**Соглашение 1958 года – Рассмотрение проектов поправок к правилам,
представленных GRSP**

Предложение по дополнению 2 к поправкам серии 02 к Правилам № 29 (кабины грузовых транспортных средств)

Представлено Рабочей группой по пассивной безопасности*

Приложение 3, добавление 2

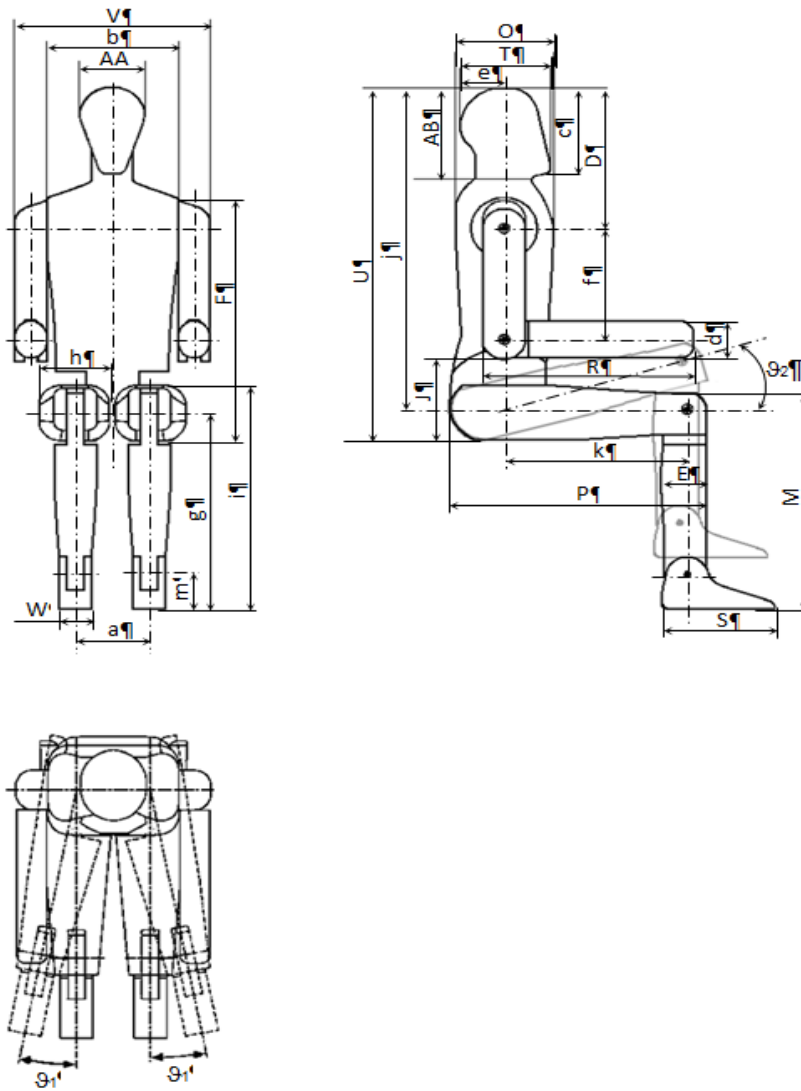
Рисунок изменить следующим образом:
